Předmětem posuzování vlivů na životní prostředí podle zákona č. 100/2001 Sb., v platném znění (dále jen „zákon EIA“) je záměr „Pokračování těžby v lomu Mrač“ Č.J. 161777/2025/KUSK, kód záměru STC2730.

Podatel tímto podle § 8 odst. 3 zákona EIA v zákonem stanovené lhůtě 30 dnů, počítané ode dne zveřejnění informace o dokumentaci na úřední desce krajského úřadu, tj. do 9. 1. 2026, podává ke zveřejněné dokumentaci následující vyjádření.

OBR.4 Vizualizace budoucího stavu – doprava Varianta II + rozložení dopravy

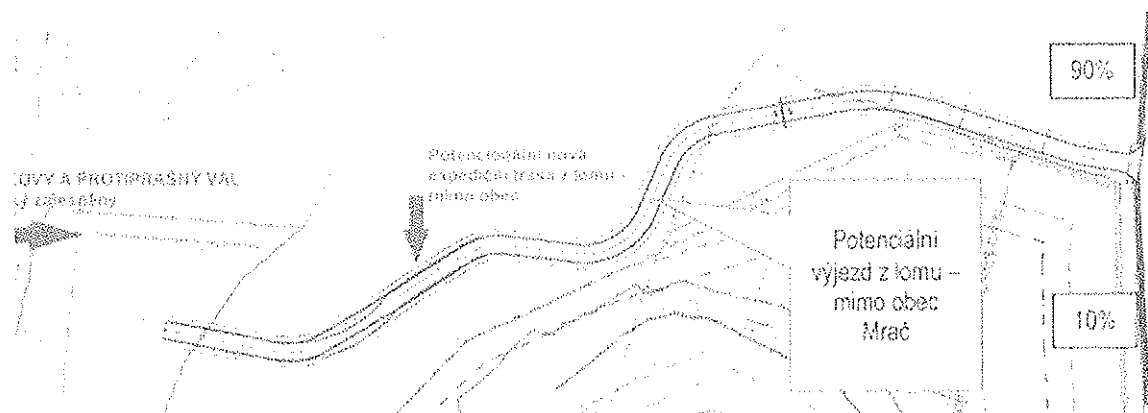
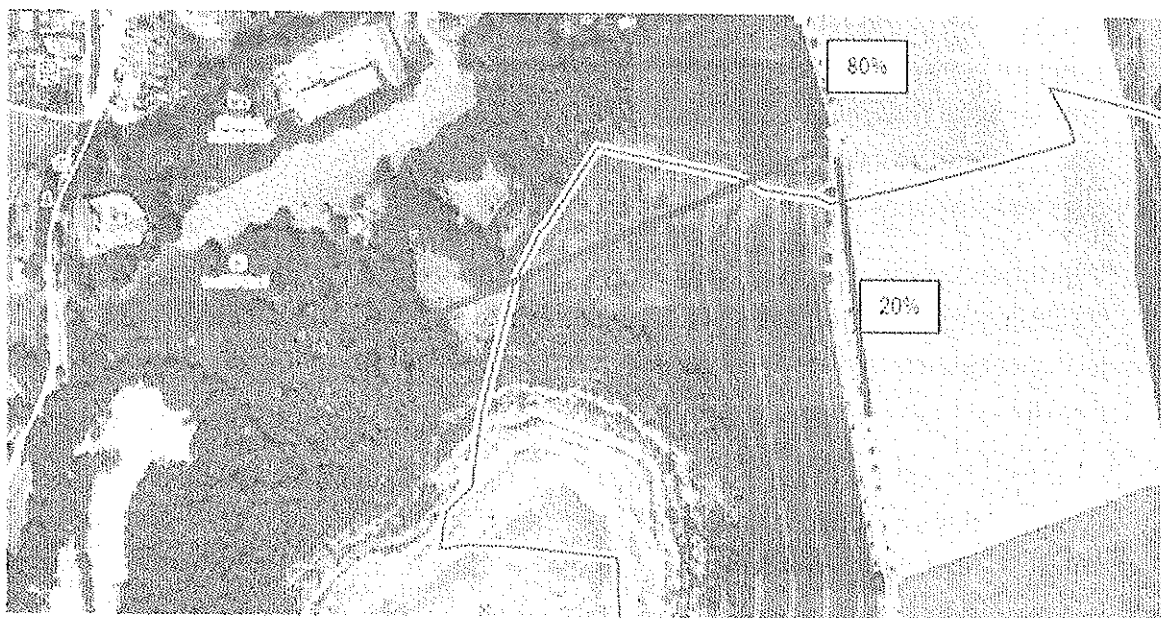
Požadujeme vysvětlení navýšení intenzity dopravy přes Mrač o 15%.

Požadujeme vysvětlení navýšení intenzity dopravy směrem na Žiňánky o 10%.

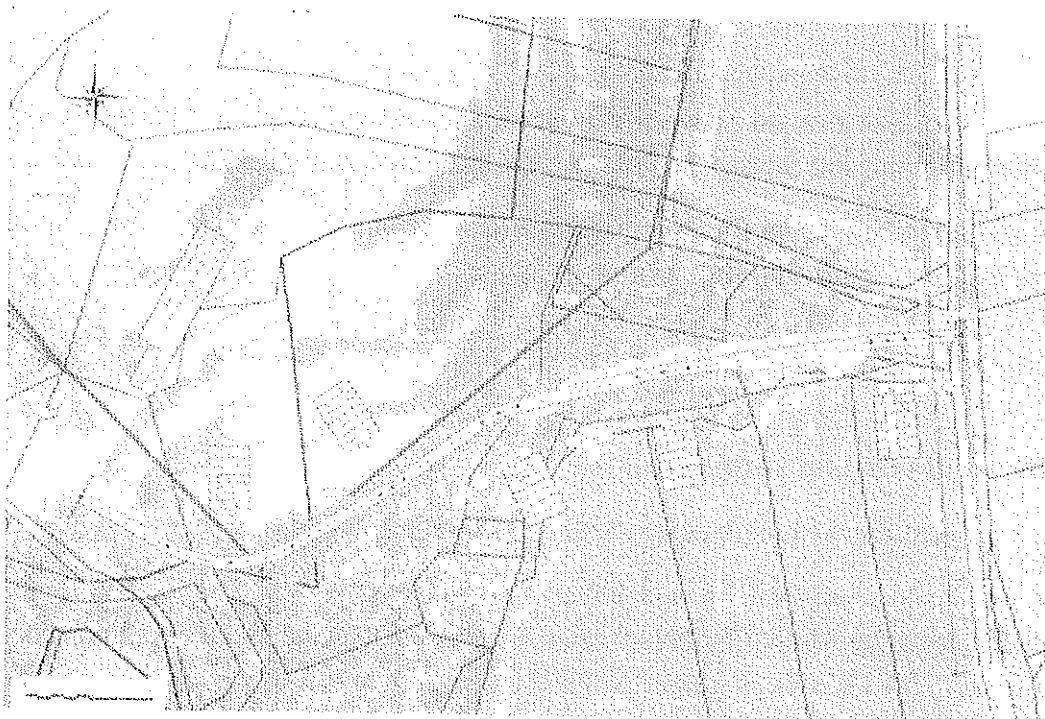
Toto tvrzení neodpovídá žádným údajům uvedeným v hlukové a rozptylové studii.

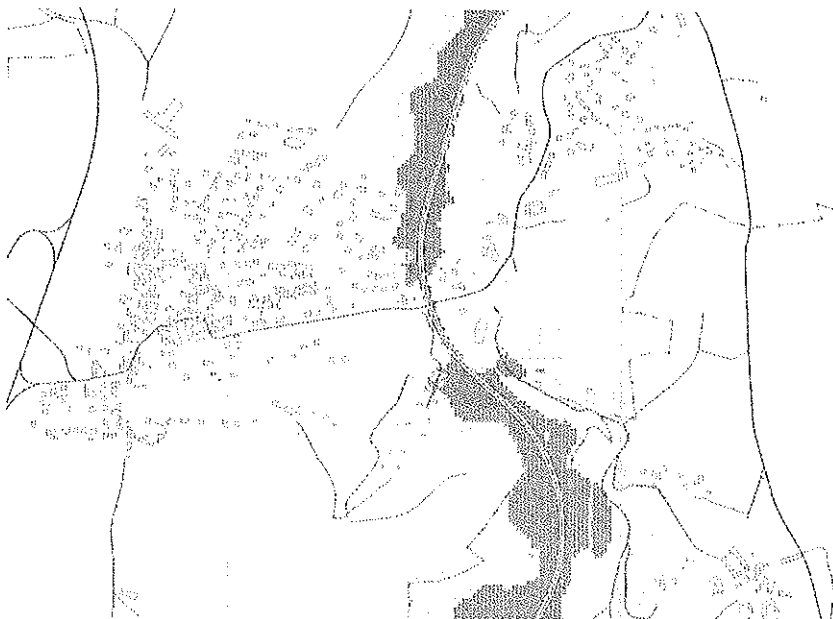
Jednoznačně kvantifikovat požadavek na zábor PUPFL a vyhodnotit jeho vlivy.

Vypořádání: Zábor PUPFL a jeho vyhodnocení je uveden v textu dokumentace v kapitole B.II. a v kapitole D.I.
